PRODUKT	HOOFDGROUP	GROEP
P	2	20
BETR.		NO.
Gloeibougies- regeleenheid bij complete ruilmotor		20
D24		DATUM
		Sep 83

Gloeibougies - regeleenheid bij complete ruilmotor

Regeleenheid controleren - zonodig vervangen

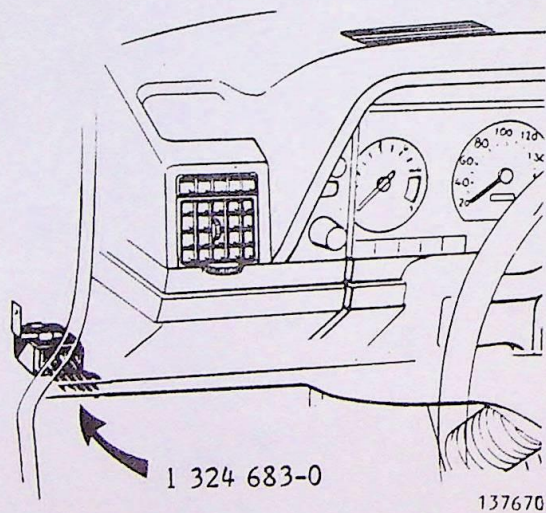
Bij vervanging door een nieuwe motor (ruilmotor van de fabriek) moet men controleren of de gloeibougies en de regeleenheid binnen in de auto van de juiste uitvoering zijn. De ruilmotor is voorzien van gloeibougies in de laatste uitvoering (ca. 7 seconden voorgloeitijd bij 0°C). Bij deze gloeibougies mag alleen de regeleenheid met Volvo O/N 1324683-0 gebruikt worden.

De regeleenheid met O/N 1307969 of 1307736 moet vervangen worden.

Alleen de regeleenheid met O/N 1324683-0 (geel of blauw met gele sticker) mag gebruikt worden.
